原告ら準備書面19

「被告九州電力準備書面6(火山)に対する反論」

2015(平成27)年9月24日

図 2:資料 3-4 川内原子力発電所 1 号炉及び 2 号炉 降下火砕物(火山灰)による
設備影響評価について 補足説明資料 PDF p. 27

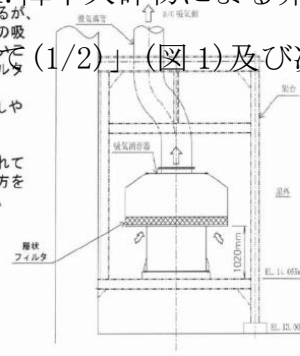
そして、この推論過程における「基本的問題点」として、匿名計算者は「層厚 15cm の降灰を想定した評価を実施し発電所の安全性が維持できることを確認」する筈の記述において、「アイスランド南部エイヤヒャトラ氷河で発生 (H22 年 4 月) した火山噴火地点から約 40km 離れたヘイマランド地区における大気中の火山灰濃度値 (24 時間観測ピーク値)」を適切な値のスケーリングを行わずそのまま用いて、なおかつそのような計算で出した値があたかも「フィルタ交換、清掃に要する時間」と比較可能で、その大小関係を用いて「安全性が維持できることを確認」できたかのようにミスリードする記述になっていることであると指摘される。

PDF 頁 26 の「14. 降下火砕物による非常用ディーゼル発電機の吸気フィルタへの影響について (1/2)」(図 1) 及び次頁 (図 2) に同様のものがある。

上述のようなミスリーディングな記述で印象づけられる解釈(ディーゼル発電機吸気フィルタ閉塞所要時間=26.5 時間)が、どの程度現実と乖離しているかについて疑問を抱いて大雑把な見積りを行った。手法としては、アイスランド南部ヘイヤハトラ氷河における H22 年春の噴火規模と、九州電力が計算すべき想定 of 桜島薩摩噴火の噴出量を比較した。

以上の情報より、九州電力の主張する「層厚15cmの降灰を想定した評価」を行うためには、「降下火砕物の大気中濃度」として「ヘイマランド」におけるピーク火山灰濃度”3,241 μ g/m³”そのままを用いるのは誤りで、正しくは30(=15cm/0.5cm)より大きな値を乗ずる必要がある。つまり、九州電力が計算に用いた空気中火山灰濃度は1.5桁程度(30倍)の過小評価となっている。

当然ながら、九州電力の算出したディーゼル発電機吸気フィルタ閉塞所要時間「約26.5時間」は少なくとも30倍、1.5桁の過大評価であり、正しくは0.9時間未満となる。

図 3:アイスランド 2010 春エイヤヒャトラ氷河噴火 火山灰降下測定地点地図 (Journal of Geo- physical Research Atmospheres, vol. 117, D00U10, Fig. 1)

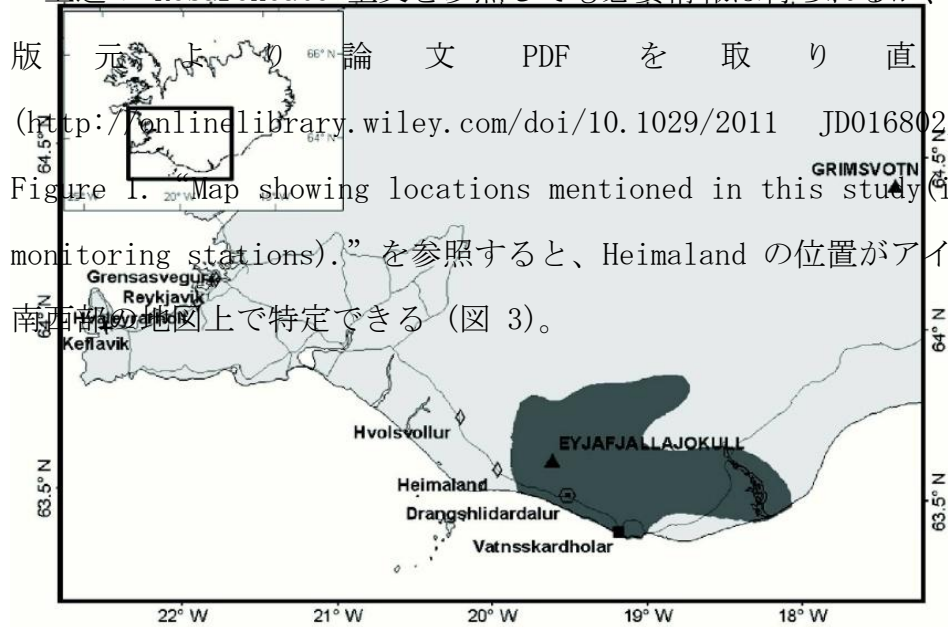
本誌の ResearchGate 全文を参照しても必要情報は得られるが、改めて出版元より論文 PDF を取り直して (<http://onlinelibrary.wiley.com/doi/10.1029/2011JD016802/pdf>)、Figure 1. Map showing locations mentioned in this study (including monitoring stations).” を参照すると、Heimland の位置がアイスランド南西部の地図上で特定できる (図 3)。

以上より、九州電力の主張する「アイスランド南部エイヤヒヤトラ氷河で発生(H22年4月)した火山噴火地点から約40km離れたヘイマランド地区における大気中の火山灰濃度値(24時間観測ピーク値)」が観測された地点は”Heimland”であり、その噴火期間中の火山灰降下厚さは0.5cm未満であることが明らかである。

図 4: アイスランド 2010 春エイヤヒャトラ氷河噴火 降下等火山灰厚線

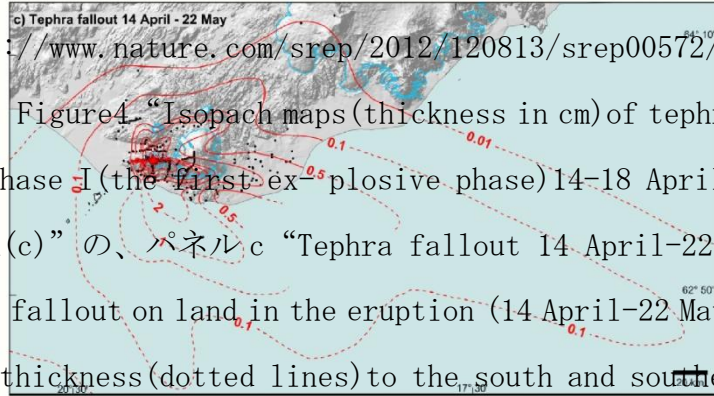
この図面によれば、当該地点における火山灰厚さは 0.5cm 未満、と読み取れる。
